Gmina Oleśnica  
ul. Nadstawie 1  
28-220 Oleśnica

BKŚ.I.271.12.2023

*Dotyczy: postępowania o udzielenie zamówienia publicznego pn.: „Dostawa i wdrożenie inteligentnego systemu zarządzania siecią wodociągową i kanalizacyjną na terenie gminy Oleśnica”*

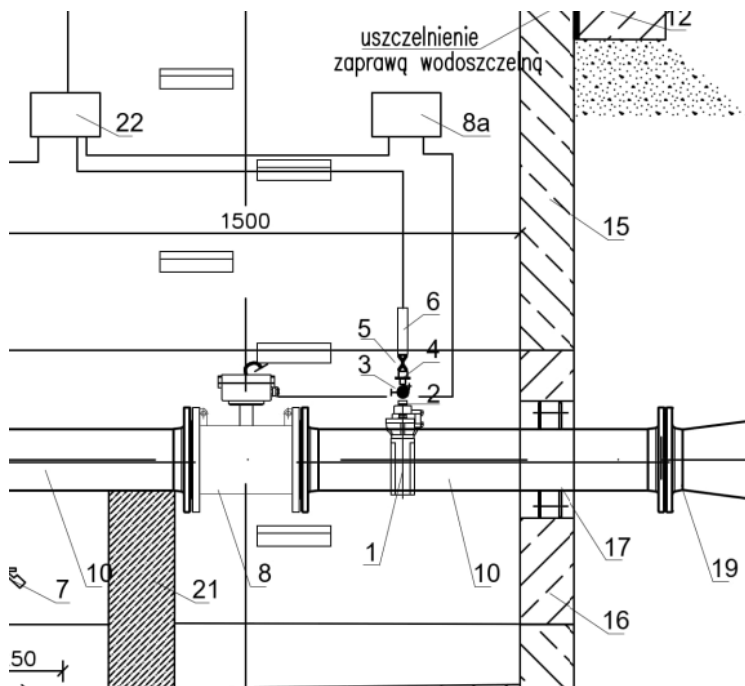
**Pytanie 59:** W związku z zapisami w punkcie 7.2.3 „Punkty monitoringu ciśnienia” dotyczącymi montażu do każdego czujnika ciśnienia opasek do nawiercenia rurociągu. Czy Zamawiający zaakceptuje połączenie czujnika ciśnienia zamontowanego bezpośrednio na rurociągu z rejestratorem telemetrycznym elektrycznym przewodem komunikacyjnym, a nie jak w przypadku opisanych urządzeń, wężyka pomiarowego, który w przypadku niewłaściwej eksploatacji może ulec uszkodzeniu powodując tym niekontrolowany wyciek i awarie na rurociągu.

**Odpowiedź:** Tak, Zamawiający zaakceptuje montaż przetwornika ciśnienia na opasce przewodu wodociągowego, zgodnie z poniższym schematem.

8	Czujnik przepływomierza elektromagn. L=300 mm, IP68
7	Czujnik zalania komory
6	Przetwornik czujnika ciśnienia
5	Szybkozłączka Rectus GW
4	Nypel redukcyjny GZ
3	Zawór kulowy z odpowietrzeniem/spustem GZ/GW- mosiężny
2	Nypel redukcyjny GW/GZ- mosiężna
1	Uniwersalna opaska do nawiercania do rur stal/żel z odejściem gwintowanym na 1"
